**INFORME DE HITO DE CONTROL
N° 053-2024-OCI/0344-SCC**

**CONTROL CONCURRENTE
MUNICIPALIDAD PROVINCIAL DEL SANTA
CHIMBOTE - SANTA – ANCASH**

**“EJECUCIÓN DE LA OBRA: MEJORAMIENTO DEL
SERVICIO DE TRANSITABILIDAD PEATONAL Y VEHICULAR
EN LA AV. JOSÉ GÁLVEZ DESDE EL JR. DERTEANO
HASTA LA AV. MALECÓN GRAU DE CHIMBOTE,
PROVINCIA DE SANTA, DEPARTAMENTO DE ANCASH”**

**HITO DE CONTROL N° 2 – EJECUCIÓN DE OBRA AL MES
DE JULIO**

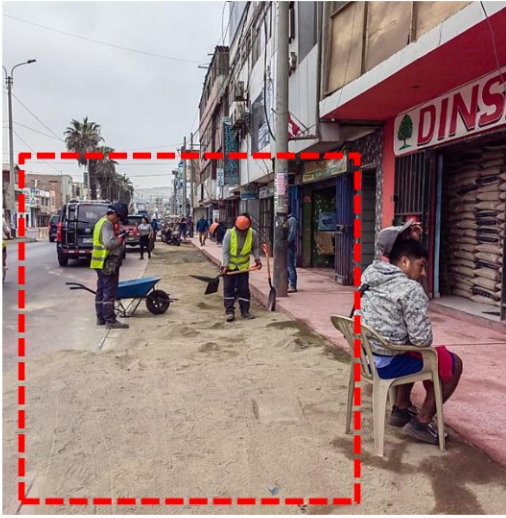
Imagen n.º 1	Imagen n.º 2
 24/7/2024 12:06 Avenida Jose Galvez Chimbote, Santa 02803 AV GALVEZ E/ AV. GALVEZ Y AV. BOLOGNESI LADO DERECHO	 24/7/2024 12:36 Prolongacion Leoncio Prado Chimbote, Santa 02803 AV GALVEZ E/ JR. PRADO Y JR. ESPINAR BERMA CENTRAL
Se visualiza falta de colocación de terrazo en asiento de bancas (línea discontinua), entre Jr. Francisco Bolognesi y Av. Jose Pardo.	Se visualiza la ejecución de trabajos en altura, para el mantenimiento de semáforos, con andamios de tres (3) cuerpos, donde su apoyo se sujeta sobre adoquines (línea discontinua), entre Jr. Leoncio Prado y Jr. Ladislao Espinar.

Imagen n.º 39

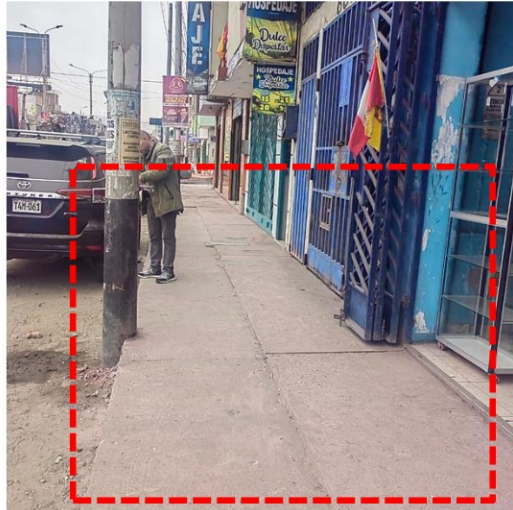
Se visualiza acopio de bloques de adoquin en area de estacionamiento (línea discontinua).
